VERANTWOORDINGSNOTA**INLEIDING**

Deze aanvraag betreft de wijziging van vergunning 18/PFD/1857608, die is afgegeven op 05/10/2023, inzake de herinrichting van het Sint-Lambertuspark in Sint-Lambrechts-Woluwe.

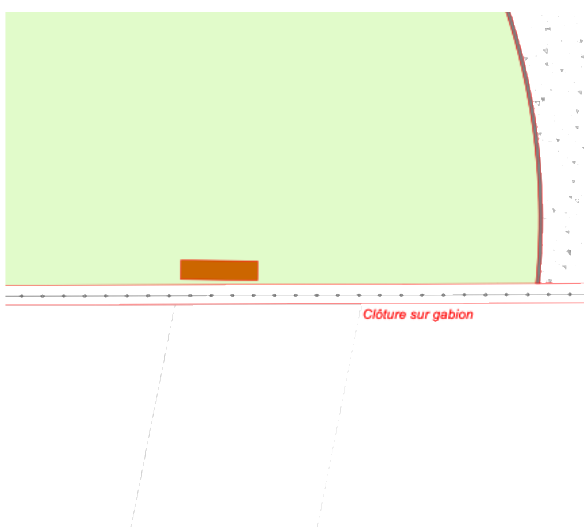
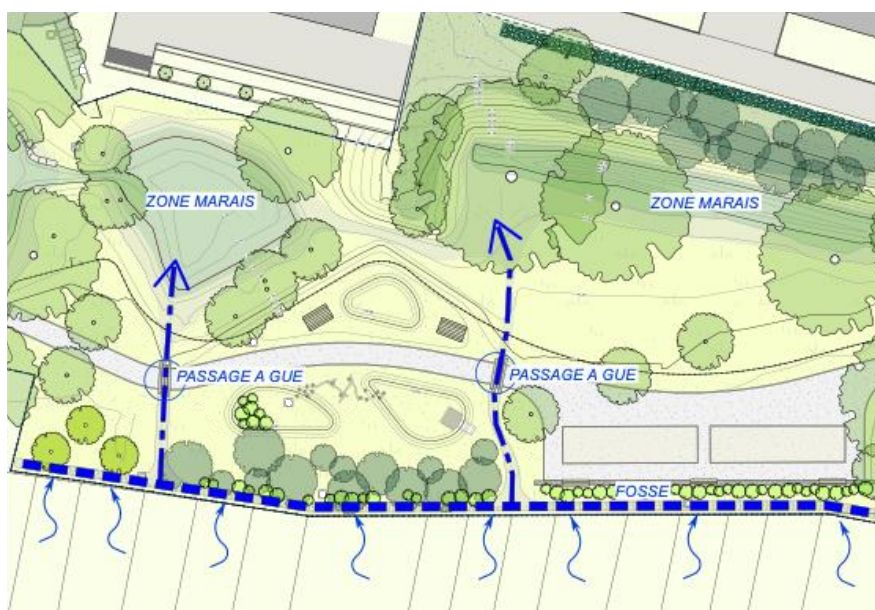
Voor de achtertuinen van de woningen nrs. 50 tot 88:

- Handhaving van de verwijdering van de betonnen rand aan de grens van het perceel (onder de omheining). De nieuwe omheining die ter vervanging zal worden geplaatst, zal op sommige plaatsen worden verhoogd om de doorgang van microfauna mogelijk te maken.
- Profileren van een afwateringssloot op 50 cm van de eigendomsgrens (aan de binnenkant van het park), zodat het hemelwater kan worden opgevangen en de achtertuinen kunnen worden gedraineerd. Deze sloot, met een gemiddelde diepte van 50 cm, voert het niet-geïnfiltreerde water via twee in het terrein geprofileerde goten naar het moerasgebied.

- Op het kruispunt met het parkpad wordt een doorwaadplaats ingericht zodat het water door kan stromen zonder het pad te onderbreken. Het systeem is zo ontworpen dat ook personen met beperkte mobiliteit er gebruik van kunnen maken.

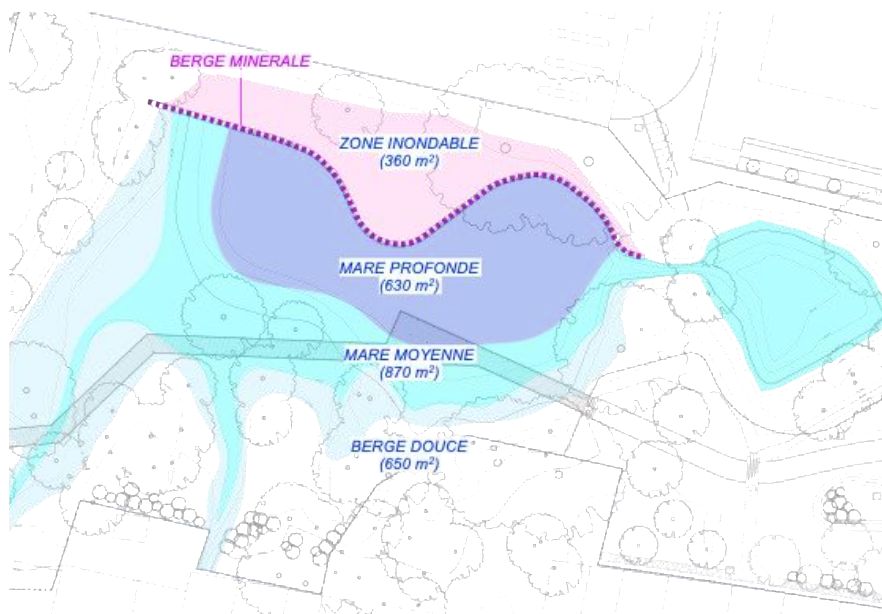
Het oorspronkelijke project voorzag in de ruiming van het hoofdmoeras en de afvoer van het slib. Tijdens de ruimingswerken bleek de sedimentlaag erg dik te zijn, met een dikte tussen 80 en 150 cm.

Er werd gekozen om de bodem van het moeras vrij te maken teneinde de opslagcapaciteit ervan te vergroten en daarmee ook de bufferfunctie die deze kan bieden tegen overstromingen. In het midden van het moeras ligt de bodem nu op ongeveer 1 m diepte, tegenover 40 cm in de oorspronkelijke situatie, waardoor het volume sterk is toegenomen.

Er werd besloten om de grond ter plaatse te houden en een oever met steenbestorting aan te leggen die het uit de vijver uitgegraven slib tegenhoudt. Deze oplossing maakt het mogelijk om een drogere ruimte langs de parkeerplaats van het winkelcentrum te creëren, wat het onderhoud vergemakkelijkt en het overstromingsrisico vermindert. De ruimte is bovendien zo geprofileerd dat ze bij uitzonderlijke regenval een extra waterlaag (5 cm) kan opvangen. Door haar overstromingsgevoeligheid draagt ze dus bij aan de buffering van water.

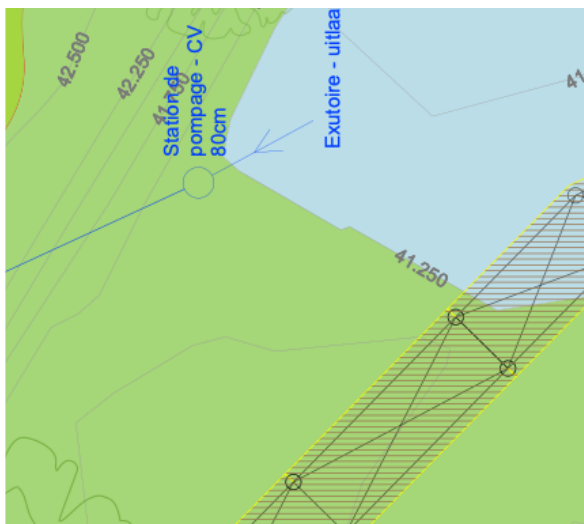
Uit de analyse die Vivaqua in maart 2025 op de staat van het rioolnetwerk heeft uitgevoerd, blijkt een inspectieput op het kruispunt tussen de twee vijvers (IP2 op onderstaand schema) functioneel te zijn en aangesloten te zijn op het afvoernetwerk. Na onder water te zijn gezet, lijkt deze inspectieput niet te zijn aangesloten op het afvoernetwerk van het parkeerterrein van het nabijgelegen winkelcentrum, maar zou hij rechtstreeks kunnen zijn aangesloten op de collector van de Woluwe.

Tijdens de ruimingswerken werd deze inspectieput door de aannemer met succes gebruikt om de vijvers leeg te pompen.

Er wordt dan ook besloten om het oorspronkelijke overloopsysteem met een opvoerpomp te vervangen door een zwaartekrachtsysteem en de overloop van de vijver uit te rusten met een hydraulische sluis die is aangesloten op de bestaande inspectieput IP2.

Uittreksel uit de aanvraag tot wijzigingsvergunning

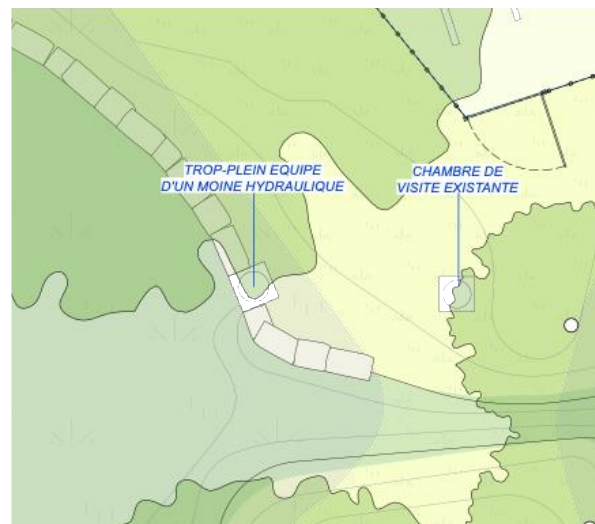
Het lozingspunt (overloop) wordt dus verplaatst naar de andere kant van de vijver ten opzichte van het oorspronkelijke project, om dichterbij de bestaande inspectieput te komen.

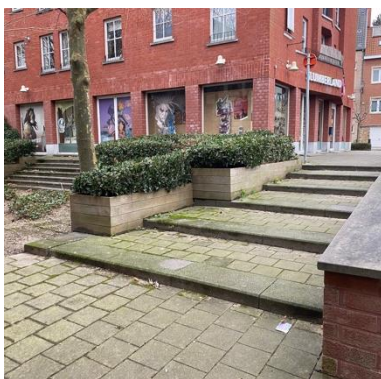
De aanpassingen aan dit gebied hebben betrekking op drie aspecten:

- Respect van de eigendomsgrens met het winkelcentrum, met behoud van de omheining en het betonnen tegelpaadje langs het winkelcentrum.
- Behoud van het geplaveide gebied in goede staat aan de voet van de toegangstrap.
- Verwijdering van het gedeelte van de weg die het pad met de trap binnen het blok verbindt. Het pad staat namelijk in conflict met twee platanen. De trap is trouwens vreemd genoeg geplaatst voor een blinde winkelgevel en heeft in werkelijkheid geen enkele functie. Hij is bovendien overbodig omdat er een trap naast staat die deze ingang met het voetpad van de Sint-Lambertusstraat verbindt. Om geen 'dode' minerale arm te creëren, zoveel mogelijk ruimte te geven aan de beplanting en de rij platanen te versterken, wordt voorgesteld deze verbinding te verwijderen.
